**AVIS RELATIF À LA PROTECTION
CONTRE LES EVENTUELS EFFETS NOCIFS ET NUISANCES
PROVOQUÉS PAR LES RAYONNEMENTS NON IONISANTS
GÉNÉRÉS PAR DES ANTENNES ÉMETTRICES STATIONNAIRES**

Commune : GENAPPE - Exploitant : PROXIMUS

Référence exploitant : 67HLV_01

Rapport n° 1735 / 2025

Figure 1 : Vue en plan des lieux de séjour et des points de contrôle

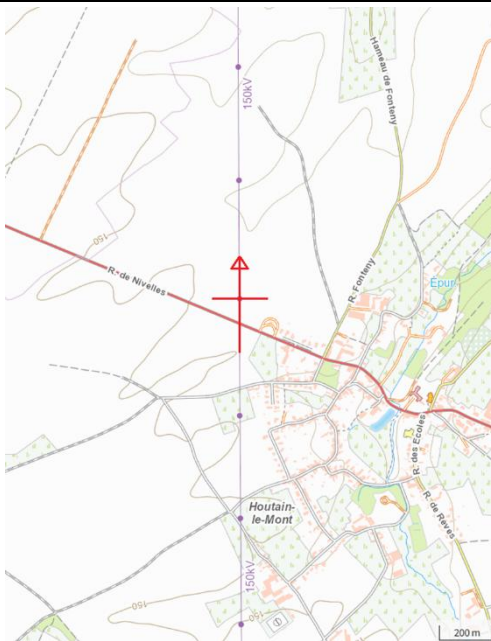
- le numéro du point de contrôle repris sur un des plans de la figure 1;
- le numéro du LS dans lequel se trouve le point de contrôle de la 1^{ère} colonne ;
- l'atténuation d'obstacle prise en compte pour le calcul de l'indice d'exposition dans le LS ;
- le résultat du calcul de l'indice d'exposition.

N° point de contrôle	LS	Atténuation (dB)	Indice d'exposition relatif à la limite par installation IE_i
Aucun lieu de séjour ne se trouve dans la zone où la limite d'immission pourrait être atteinte

En ce qui concerne les antennes de l'installation mentionnées dans le tableau 1, la distance maximale à laquelle la limite pourrait être atteinte, à l'extérieur, est égale à 97,3 m. S'il n'y a pas de LS à une distance inférieure, les antennes respectent forcément la limite d'immission.

Dans le cas des LS situés à l'intérieur des bâtiments, une atténuation d'obstacle est prise en compte et il en résulte que la distance maximale à laquelle la limite pourrait être atteinte se réduit à 70,2 m.

Figure 2 : Vue en plan des installations d'antennes dans un rayon de 300 mètres autour de l'installation faisant l'objet de la demande d'avis

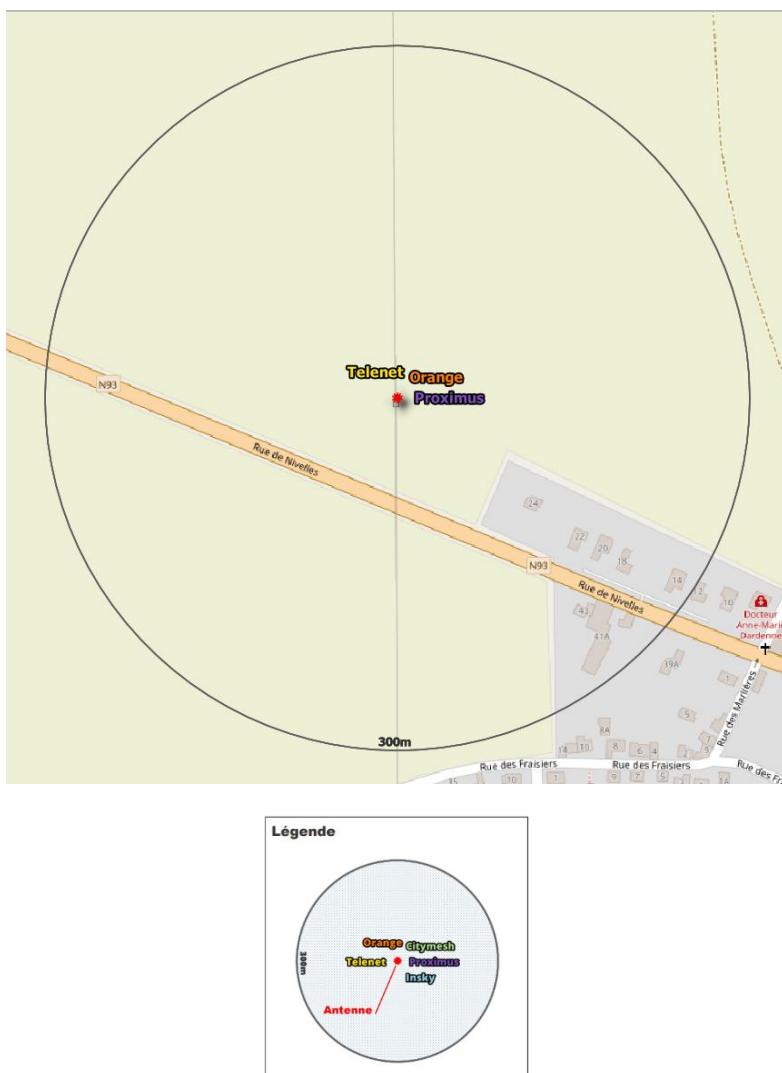
Le plan en projection verticale de la figure 2 indique la localisation des installations d'antennes émettrices stationnaires visées par le décret et situées dans un rayon de 300 mètres autour de l'installation référencée dans le paragraphe 2 et localisée au centre du cercle. Les données de localisation de ces antennes et les avis correspondant sont accessibles via le cadastre en ligne des antennes émettrices stationnaires⁸. Les installations prises en compte dans l'évaluation du respect de la limite cumulative sont les installations d'antennes émettrices déclarées en service par l'exploitant à la date du présent avis, à l'exception de l'installation référencée dans le paragraphe 2 et éventuellement d'autres installations ayant fait l'objet d'une demande d'avis à la même date et qui sont situées à l'intérieur de la zone de 300 mètres de rayon.

- il y a au plus 4 installations d'antennes émettrices stationnaires présentes dans la zone d'évaluation de 300 mètres de rayon représentée dans la figure 2, y inclus l'installation référencée dans le paragraphe 2 : la limite cumulative définie à l'article 4, §2 du décret est nécessairement respectée dans les lieux de séjour à l'intérieur de la zone d'évaluation de 300 mètres de rayon ;
- il y a exactement 5 installations d'antennes émettrices stationnaires présentes dans la zone d'évaluation de 300 mètres de rayon représentée dans la figure 2, y inclus l'installation référencée dans le paragraphe 2 et il existe, pour 3 ou 4 de ces installations, un avis attestant le respect de la limite abrogée de 3 V/m : la limite cumulative définie à l'article 4, §2 du décret est nécessairement respectée dans les lieux de séjour à l'intérieur de la zone d'évaluation de 300 mètres de rayon ;

- c) dans tous les autres cas, il a été vérifié que la limite cumulative définie à l'article 4, §2 du décret n'est pas dépassée dans les lieux de séjour sur base du nombre d'installations localisées dans la zone d'évaluation de 300 mètres de rayon représentée dans la figure 2, de leur localisation ainsi que des données inscrites dans la figure 1 et au paragraphe 4 du présent avis et dans les avis attestant le respect de la limite par installation ou de la limite abrogée de 3 V/m relatifs aux autres installations reprises dans la figure 2.

Compte tenu des considérations ci-dessus, il apparaît que l'intensité du rayonnement électromagnétique généré, dans les lieux de séjour situés dans un rayon de 300 mètres autour de l'installation référencée dans le paragraphe 2, par l'ensemble des antennes émettrices stationnaires de l'ensemble des exploitants du même site d'antennes émettrices stationnaires respecte la limite fixée à l'article 4, § 2 du décret.
